COMUNE DI MONTALTO DI CASTRO

Oggetto: [ID: 9273] Progetto per la realizzazione di un impianto eolico di potenza nominale 48 MW da realizzarsi in comune di Manciano (GR), loc. Montauto. Procedimento di VIA - PNIEC. Parere di competenza

Proponente: Wind Italy 1 Srl

Montalto di Castro
PROGETTO DEFINITIVO
"VULCI"

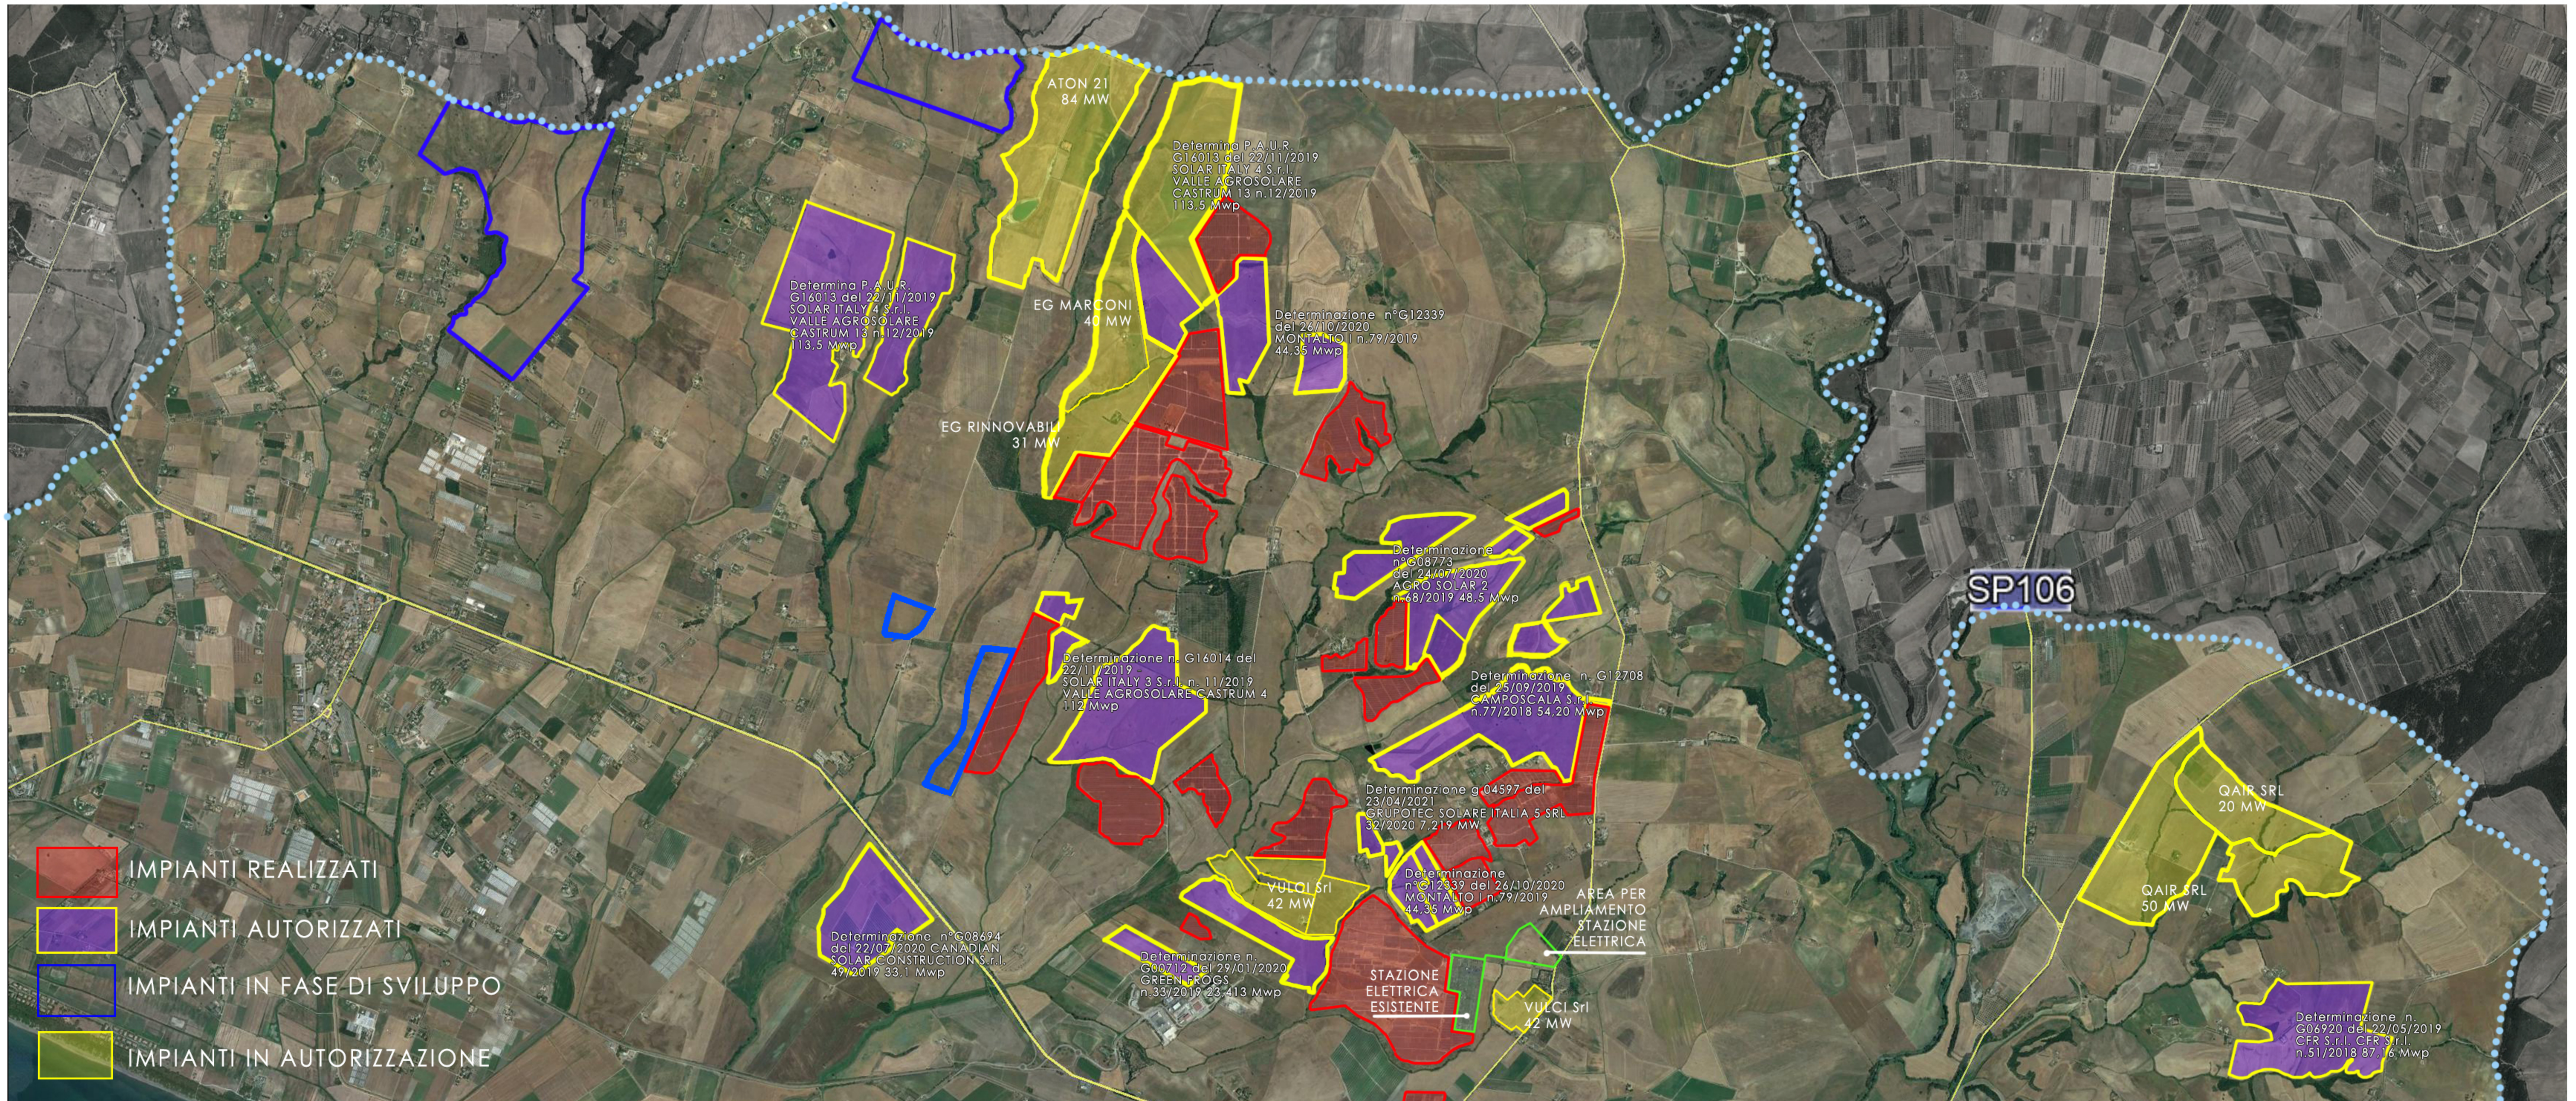
La planimetria che qui si allega vale infatti a superare qualunque argomento sul punto mostrando l'evidente saturazione del territorio che colpisce tutta l'area a confine tra Montalto di Castro e Manciano, non potendosi immaginare nuove infrastrutture (All.1). Si consideri, peraltro, che la planimetria citata non ricomprende al suo interno le nuove istanze presentate a Codesto Spett.le Ministero che presenta, allo stato, sei domande afferenti giganteschi parchi fotovoltaici (All.2. All.3, All.4, All.5, All.6, All.7), né quelle che sono state istruite negli ultimi due anni dalla Regione Lazio

Tutti gli impianti presenti, proprio nella zona ricompresa tra i territori di Montalto di Castro e Manciano, denotano così una saturazione evidente di quell'area vasta, ridisegnando anche il confine regionale tra Toscana e Lazio attraverso l'imposizione di infrastrutture tecnologiche, completamente estranee al contesto paesaggistico e naturalistico della Maremma, stravolgendone i tratti identitari.
